REALISATION DE LA DEUXIEME

LIGNE DE TRAMWAY

MONTPELLIER

RAPPORTS DE LA COMMISSION D'ENQUÊTE

Tracés et zones d'influence à 600 mètres des lignes 1 et 3

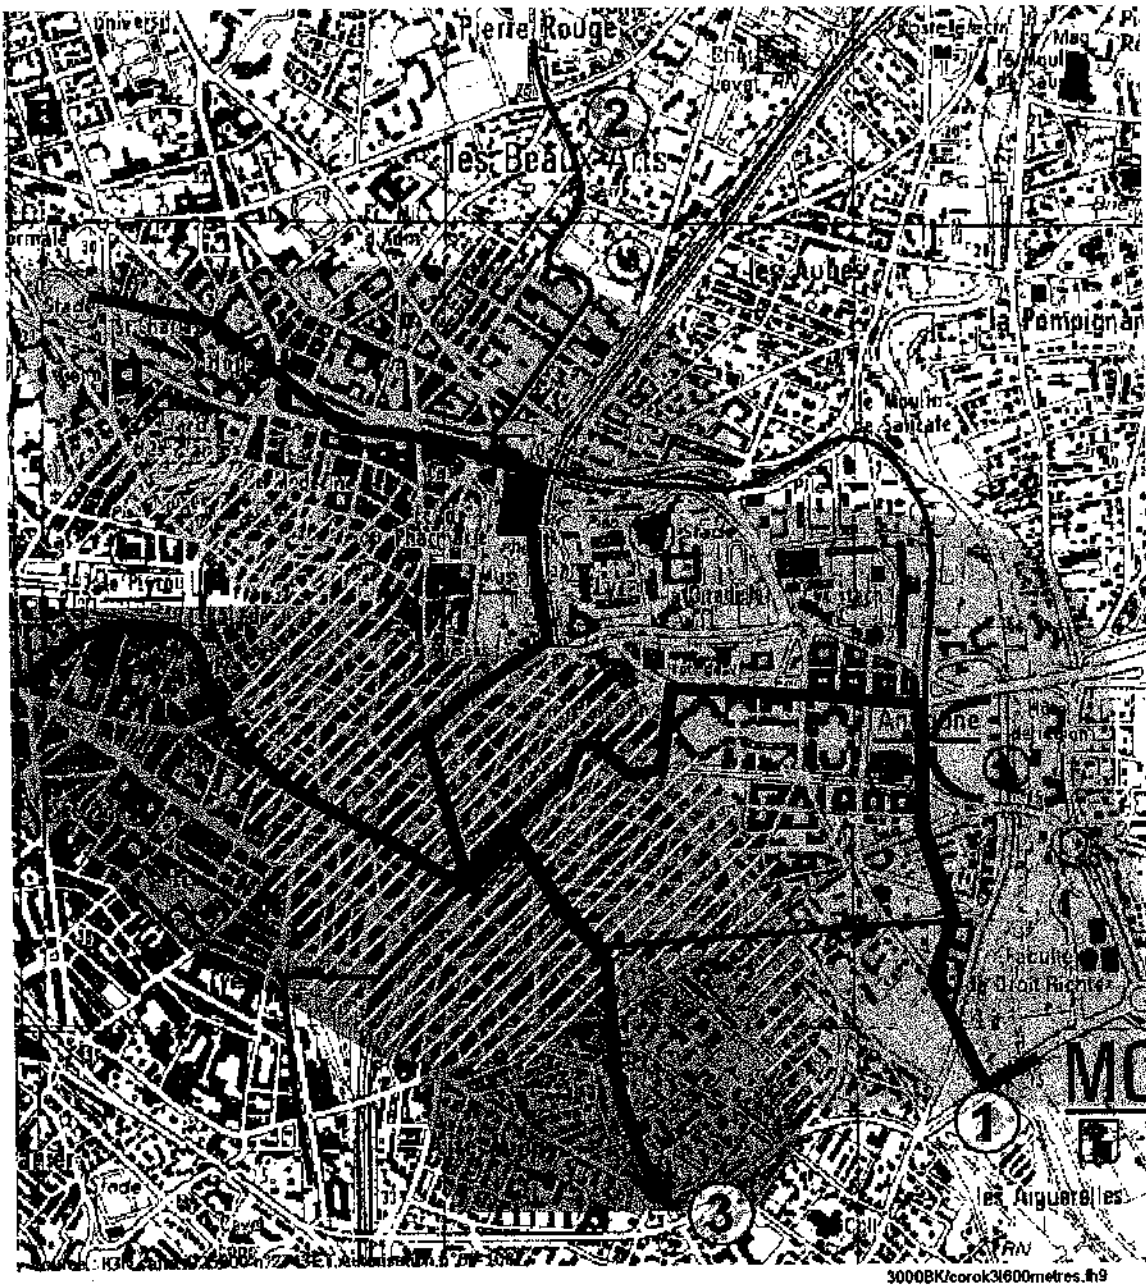
Mais les nombreuses superpositions de zones dans ce secteur de centre ville montrent que cette analyse à 600 mètres n'est pas pertinente dans ce cas particulier, comme le confirme la cartographie ci après.

Ce tableau confirme ce qui est indiqué à cette même page de l'étude d'impact : le calcul sur cette distance de 600 mètres ne remet pas en cause la hiérarchie des variantes par rapport au calcul fait avec 300 mètres.
